ALCALDÍA MAYOR DE BOGOTÁ D.C. SECRETARÍA DE PLANEACIÓN	M-FO-079 LICENCIA DE INTERVENCIÓN Y OCUPACIÓN DEL ESPACIO PÚBLICO Versión 7 Acta de mejoramiento 175 de 049 de agosto de 2021 Proceso M-CA-001 DIRECCIÓN DEL TALLER DEL ESPACIO PÚBLICO
---	--

No. 007 DE MAYO 04 DE 2021

OTORGAR	-
NEGAR	X

OBRA	Intervención del andén localizado frente al predio con nomenclatura urbana Diagonal 57 C SUR No. 62-60, identificado con el CHIP AAA0262OMOE del Barrio Las Nieves en la Localidad de Bosa, correspondiente al Proyecto "CENTRO COMERCIAL PASEO VILLA DEL RIO".
DESTINACION	Andén de uso público y pasos peatonales en separadores.
URB/BARRIO/DLLO	Urbanización Villa del Río – Zona Comercial – Lote <u>I</u>
PLANO URBANÍSTICO	B182/4-17 y Licencia No. 11001-4-19-2833 del 27 de Agosto de 2019 de la Curaduría Urbana No. 4.
ÁREA A OCUPAR Y/O INTERVENIR (m²)	1739.25 mts² (sin especificar de manera independiente zona dura y zona verde)

Fuente: Plano EP05 – Propuesta intervención

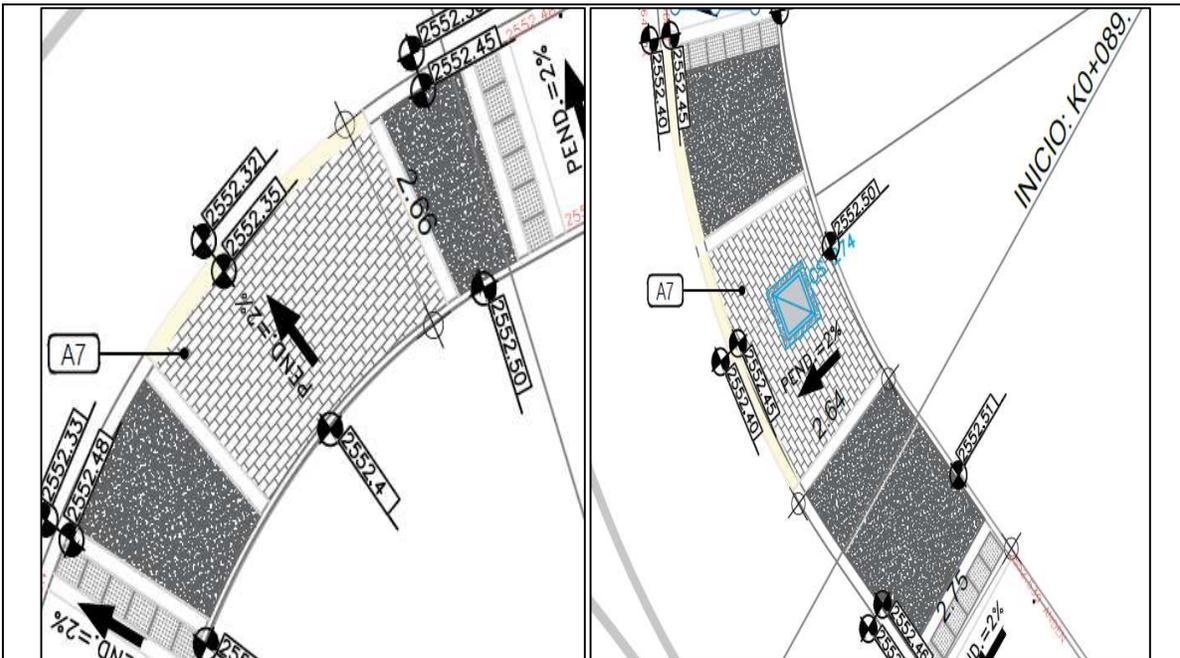
Análisis de Respuesta a la observación. NO SE CORRIGIÓ POR PARTE DEL SOLICITANTE. Se verificó que los vados, rampas y demás elementos presentados, no se indican debidamente con las denominaciones establecidas en la Cartilla de Andenes adoptada mediante el Decreto Distrital 308 de 2018 para cada uno. No obstante, se verificó que algunos de los elementos presentados no se encuentran proyectados de manera correcta, tal como se señala a continuación:

- En algunas esquinas se proyectó el que al parecer corresponde al vado B-4 para el cual se establece: “Esquina doblemente deprimida para resolver la accesibilidad de personas con movilidad reducida motriz en andenes inferiores a 2,40m donde la rampa B3 no permite una circulación adecuada del andén.”

Sin embargo, en la propuesta presentada, se proyecta este tipo de vados en andenes superiores a 2.40 mts, tal como se observa en las imágenes:

Fuente: Plano EP05 – Propuesta de Intervención.

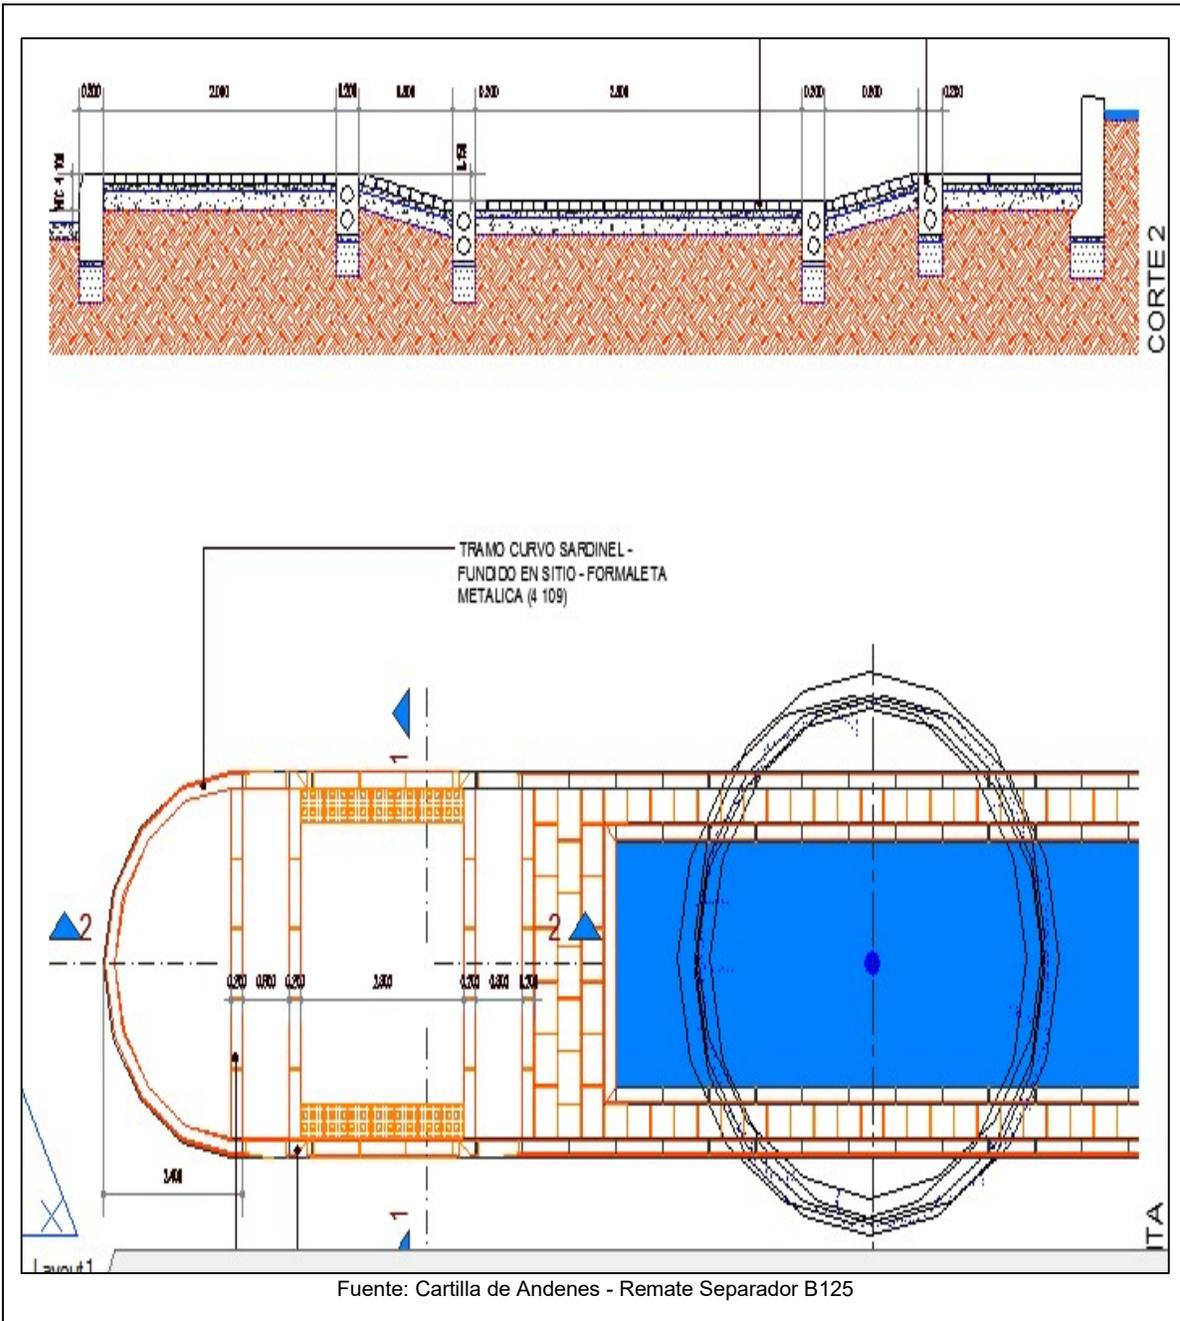
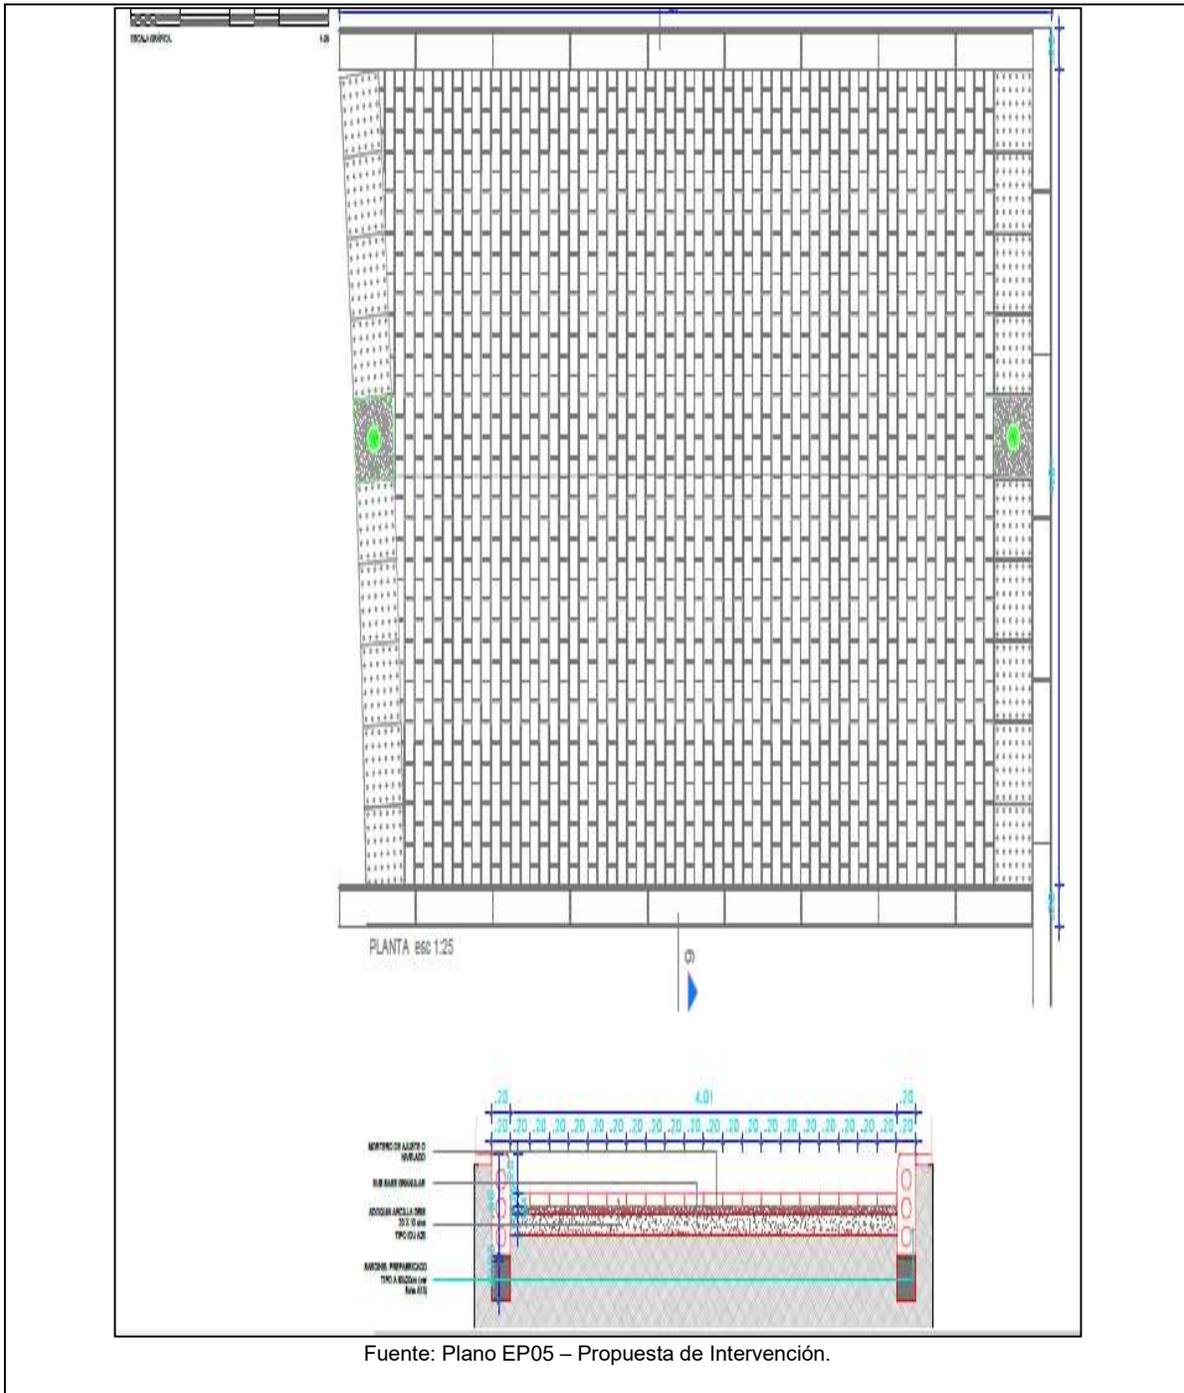
Así mismo, pese a que la Cartilla de Andenes incluye los lineamientos de localización y plantea esta pieza con una longitud en su parte a nivel de calzada de 2.00 mts, en la propuesta presentada esta dimensión es de 4.00 mts., el desarrollo total de estos vados tiene una gran longitud y además se está ubicando sobre el desarrollo de la curva de la esquina, no de frente a la vía (esquina calle 57B sur con carrera 63) o demasiado alejado de la esquina (tramo andén recto sobre calle 57B). En caso de que estas ubicaciones obedezcan a los pasos semaforizados aprobados por la Secretaría Distrital de Movilidad – SDM, se considera que los mismos se deben señalar debidamente en la cartografía presentada, además de precisar los puntos de señalización de cebra y su correspondencia con los vados propuestos.

- Respecto a los pasos peatonales en los separadores, la Cartilla de Andenes señala: *“El cruce peatonal en la intersección se resuelve en el mismo material de las esquinas, de manera que el separador baje al nivel de la calzada para facilitar el paso y recupere su altura en el remate. Se debe instalar loseta táctil alerta como elemento informativo de seguridad al peatón.”*, y se incluye el despiece del Remate Separador B125, en el que se observa el alabeado y desarrollo que se debe dar a este elemento, Sin embargo, en la propuesta presentada, este paso se genera solamente haciendo un corte recto al separador, tal como se observa en las imágenes:

Fuente: Plano EP02 de la propuesta

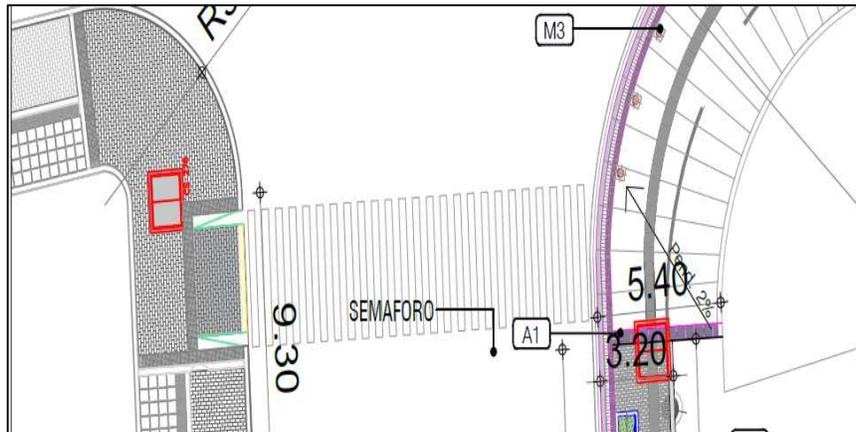
- La esquina de la Diagonal 57C Sur con Carrera 63 se proyecta alabeada, la cual correspondería al vado peatonal B3, para el cual la Cartilla de Andenes señala: “Este tipo de vado se diseñará en andenes con un ancho angosto”, y contrario a esto, se observa que en la propuesta presentada, este vado se ubica en andenes de más de 5.00 metros, con una longitud demasiado larga, proyectando en su frente la ubicación de seis (6) bolardos.
- Pese a que no se presentó plano del estado actual, en el que se identifiquen los elementos existentes, en los planos EP02 EP03 y EP05 se observan gráficamente algunos elementos que no se identifican debidamente, que al parecer corresponden a cajas de servicios públicos, las cuales no se integran adecuadamente con el diseño presentado, tal como se observa en las siguientes imágenes:
